Administrativ rettelse nr. 39 til Spildevandsplanen 2015-2025: Herning Syd og Holing

Figur 1. Nuværende afgrænsning af oplande, der efter separering leder regnvand til bassin med udløb A01RUL1 (bassin angivet med blå pil).

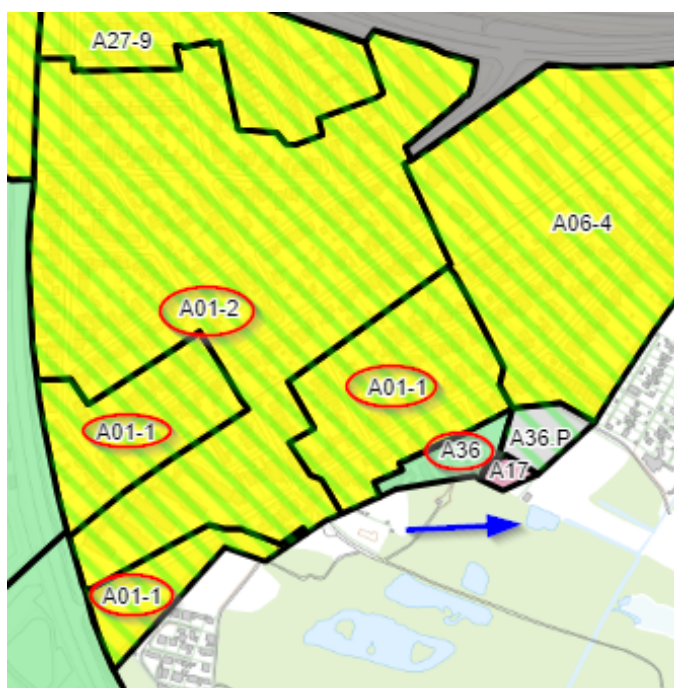
I forbindelse med kloakseparering i et område nær Knudmosen ændres der af praktiske/tekniske årsager lidt på områdets oplandsgrænser. Der er tale om opland A36, A01-1 og A01-2. Den nuværende afgrænsning af oplandene ses i figur 1. Når separering i området er gennemført, vil afgrænsningen af det samlede område, som leder regnvand til bassinet, der ligger syd-øst for området, være som angivet i figur 2.

Figur 3. Grøft (vist med blå pil) og bassin (vist med rød pil) som udgår af spildevandsplanen sammen med opland V11-2.P. Bassin nord for søen får afløb direkte til vandløbet, der løber øst om søen – Løvbakkebækken.

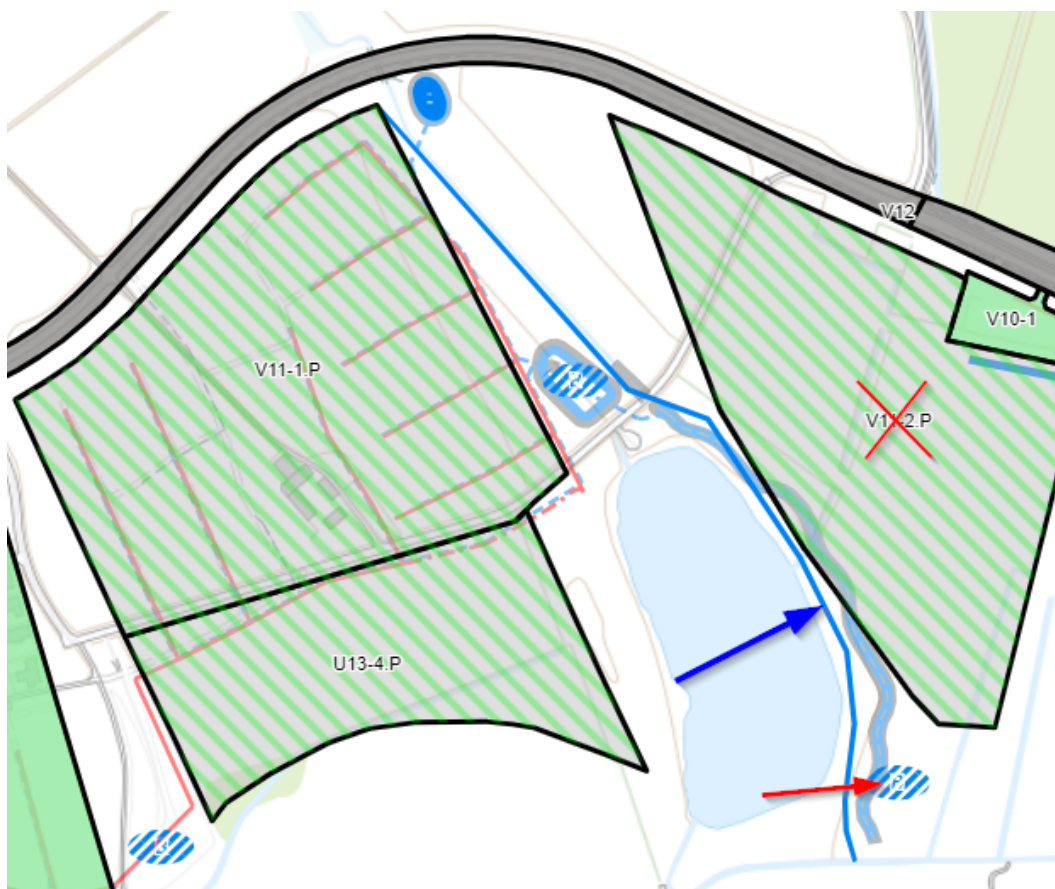
Opland V11-2.P skal imidlertid udgå af spildevandsplanen, fordi området ikke længere er kommune- eller lokalplanlagt. Det tilhørende bassin udgår derfor.

Der er heller ikke behov for den planlagte grøft, som derfor også udtages af spildevandsplanen. Se figur 3 på næste side.

Figur 4. Udløb V11RUL1 flyttes fra nuværende placering nede ved Herningsholm Å til den faktiske placering ved Løvbakkebækken (flytning vist med blå pil).

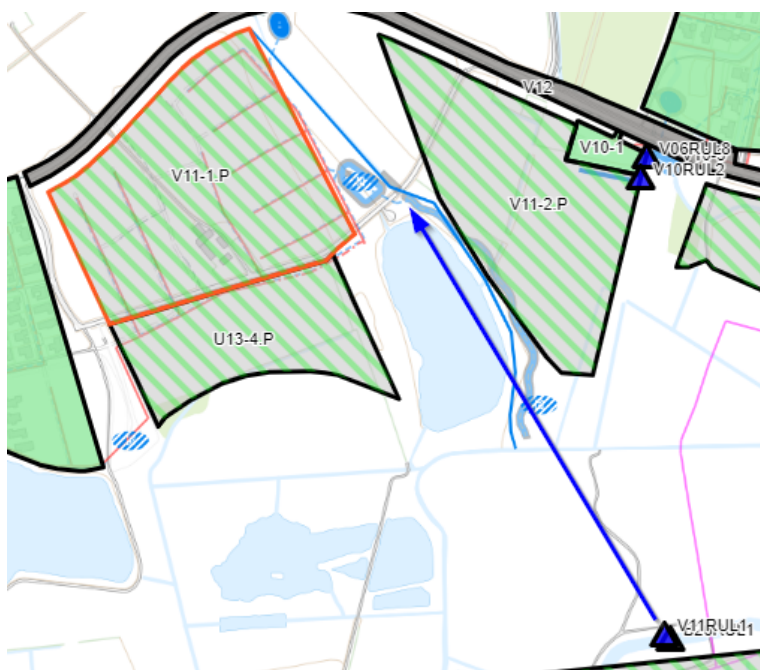
Opland V11-1.P er delvist byggemodnet og det bassin, der hører til oplandet, får afløb direkte til Løvsøvej. Fra Løvsøvej ledes vandet mod syd og ender i Herningsholm Å. Udløbet fra bassin for opland V11-1.P er i nuværende spildevandsplan placeret helt nede ved Herningsholm Å, men det flyttes med denne rettelse mod nord, til Løvsøvej i overensstemmelse med de faktiske forhold (se figur 4).
